GD/pv - risoluzione no. 84

### **Evasione interpellanza del 20 ottobre 2021 "Nuove fermate bus Al Ponte – Magadino"**

Nuove fermate bus Al Ponte – Magadino

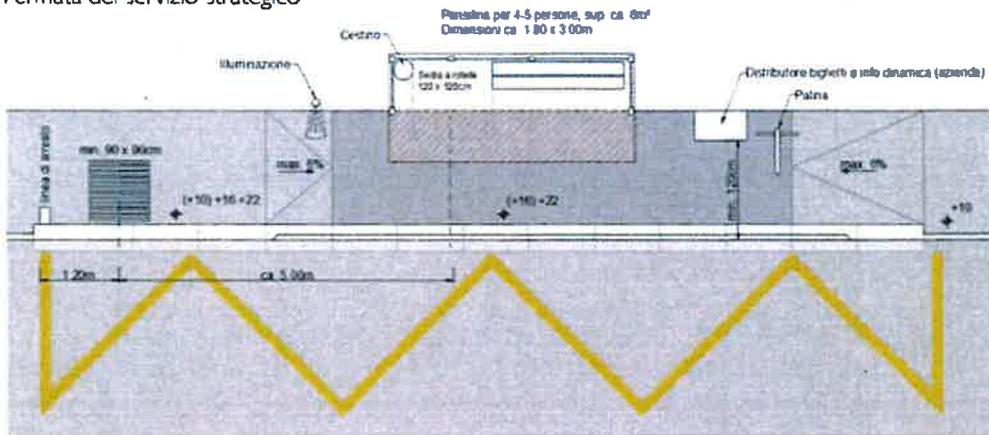
Ho potuto notare che **non è possibile accedere alle nuove pensiline da persone in sedia a rotelle, da genitori con il passeggino, ecc. dato che lo spazio disponibile varia dai 60 ai 75 cm.**

Questo è causato dalla parete laterale in vetro che viene chiusa da un pilastro che crea un restringimento delle misure indicate che sono tra l'altro prive di strisce che ne permettono di rilevare la loro presenza anche a persone ipovedenti.

La pensilina è l'elemento di arredo più importante dal punto di vista del comfort. Essa rende confortevole l'attesa, protegge dalle intemperie (sopra e lateralmente) e permette di individuare facilmente la fermata. Per essere adatte agli utenti in sedia a rotelle le pensiline devono sempre prevedere uno **spazio libero di almeno 120x120 cm** al riparo dagli agenti atmosferici.

Le superfici vetrate garantiscono la visibilità reciproca fra gli utenti della strada ma possono essere pericolose per le persone ipovedenti (apporre strisce ben visibili).

1. Come si intende porre rimedio alla situazione per permettere a tutti di potersi proteggere dalle intemperie?
2. Chi si ne assumerà i costi?

Il Municipio si è attivato per la messa a norma delle pensiline d'attesa, in quanto non era più possibile la modifica delle fondazioni, procedendo con la rimozione delle pareti laterali, le quali potranno essere riutilizzate per altre future opere rientrando negli standard applicati per questo genere di strutture.
